## Odpowiedzi na pytania i postulaty Wykonawców (XVII)

Dotyczy postępowania na „Wykonanie robót budowlanych - realizacja zabudowy mieszkaniowej wielorodzinnej u zbiegu ulic Zygmunta Augusta i Rycerskiej w Bydgoszczy” - sprawa Nr 02/2022

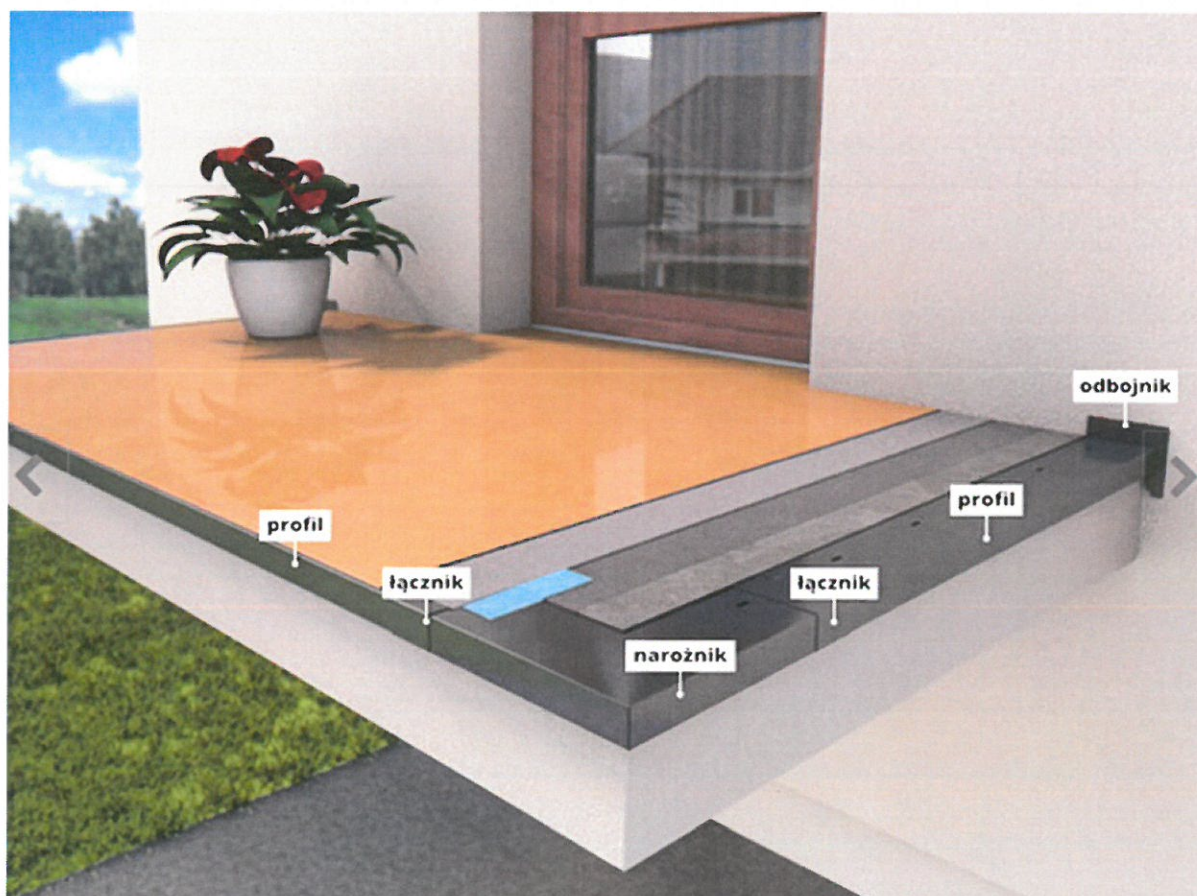
203) Z uwagi na rezygnację z płytek tarasowych, proszę o potwierdzenie, na przekroju warstw:

1) D2 taras i loggia nad mieszkaniami - rezygnujemy z papy termozgrzewalnej wierzchniej i podkładowej, a żywicę wykonujemy na szlichcie betonowej gr. 5cm;

2) D2b taras i loggia nad mieszkaniami (nad 6 piętrem) - rezygnujemy z papy termozgrzewalnej wierzchniej i podkładowej, a żywicę wykonujemy na szlichcie betonowej gr. 5cm;

3) D4 taras / loggia / balkon (strop) - rezygnujemy z papy termozgrzewalnej wierzchniej i podkładowej, a żywicę wykonujemy na szlichcie betonowej gr. 5cm

Odpowiedź:

D2 i D2b – potwierdzamy

-0,2-0,4 cm - posadzka z żywicy metakrylowej np. FLOWCRETE z barwionym piaskiem kwarcowym

-4-6 cm - szlichta betonowa spadkowa ze zbrojeniem rozproszonym

-27-31 cm - polistyren ekstrudowany twardy

-folia polietylenowa, paroszczelna gr.0,2mm

- 22 cm - płyta żelbetowa wg projektu konstrukcji
- gruntowanie powierzchni
- 1 cm -dwukrotne szpachlowanie gładzią gipsową
- dwukrotne malowanie farbą akrylową białą
